九州電力株式会社

玄海原子力発電所第 3 号機  
原子炉冷却系統施設の改造の工事  
(抽出オリフィス廻り弁・配管取替工事)

設計及び工事計画変更認可申請書  
補足説明資料

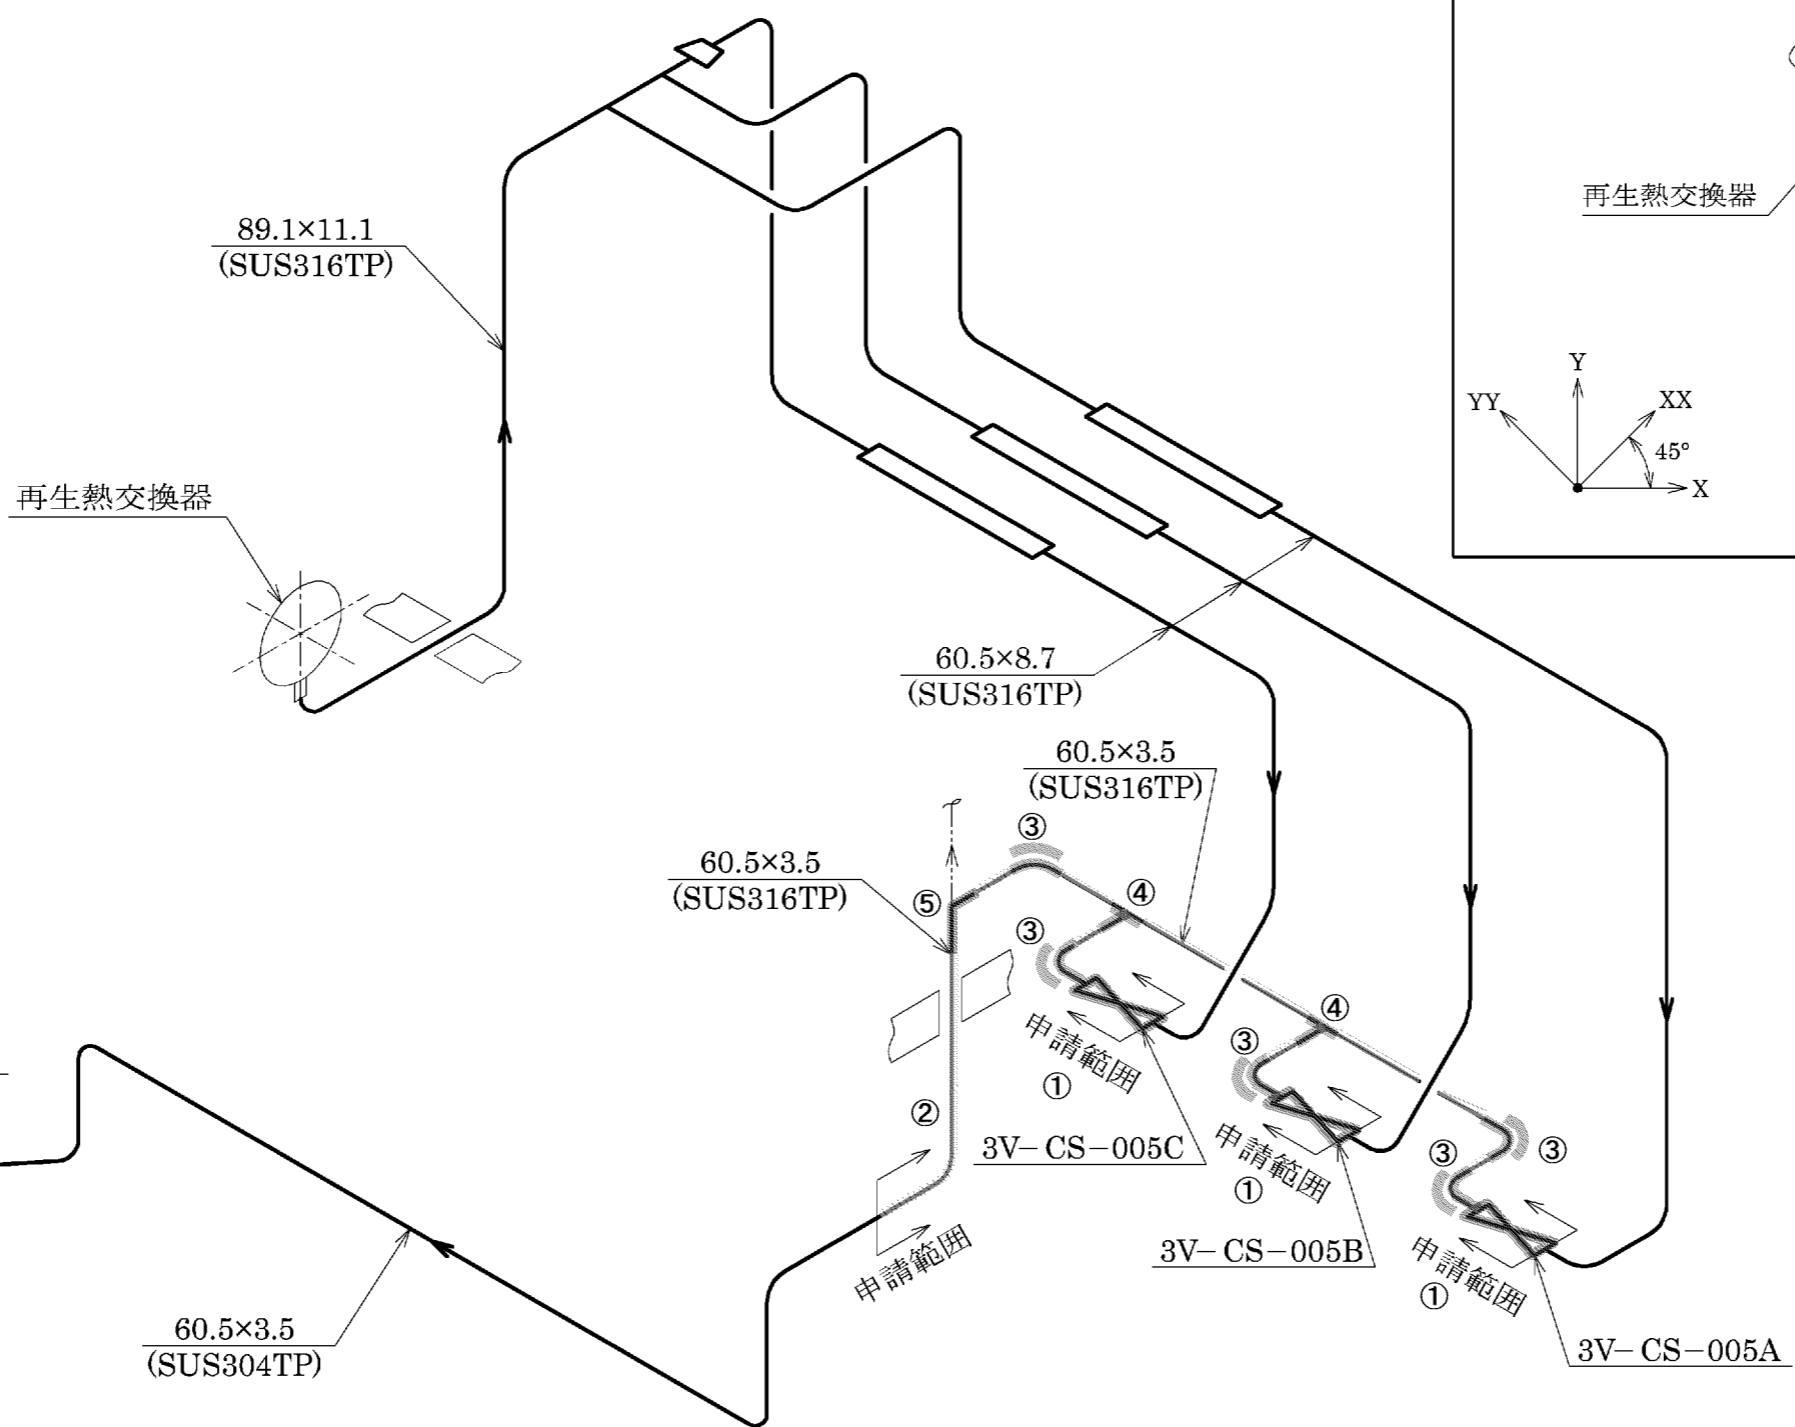
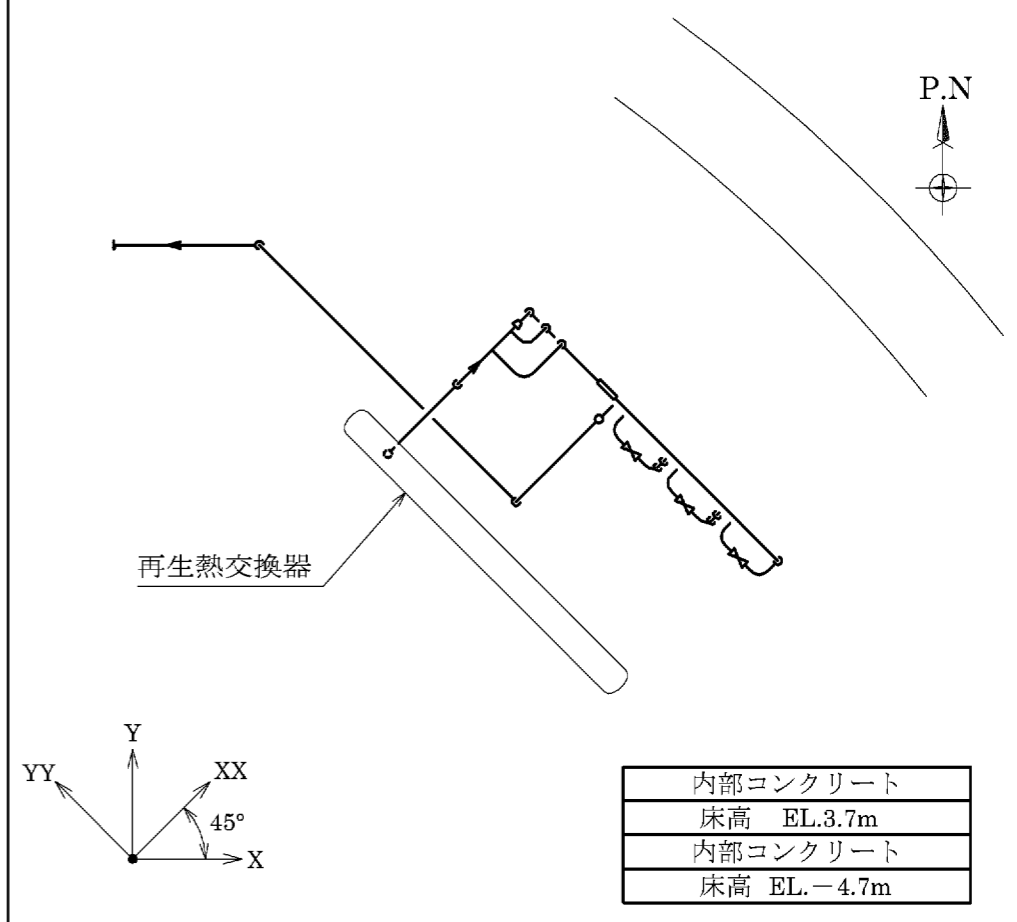
差込み溶接式管継手については、突合せ溶接式管継手のものと比較すると差し込み部が構造不連続部となることから、応力集中を受けやすい形状となっている。このため、溶接継手構造の改善による信頼性向上の目的から、応力集中箇所において流体振動が重畳した場合の損傷事例が多い化学体積制御設備配管の充てん・抽出系のうち抽出オリフィス廻りに使用している配管及び弁の溶接箇所を差込み溶接式管継手から突合せ溶接式管継手に変更する。また、配管分岐点のうち、差込み溶接を使っている箇所についても、突合せ溶接へ変更するためにT継手を追設する。その他の差込み溶接式管継手箇所については、他プラントの損傷情報等を注視し、必要に応じ取替を検討する。

併せて、配管の材料を SUS304 系から炭素含有量を制限 ( $C \leq 0.05\%$ ) した SUS316 系に変更することにより耐応力腐食割れ性の向上を図る。

配管の取替えに併せて、化学体積制御設備の止め弁 (3V-CS-005A,B,C) について、弁箱厚さを変更した弁へ取替えを行う。

「弁 3V-CS-005A,B,C～格納容器貫通部（貫通部番号 436）」、「弁 3V-CS-008～非再生冷却器」のうち一部配管取替え（材料の変更）、一部管継手取替え（外径、厚さ、材料の変更）及び管継手追加（管台からT継手へ変更）
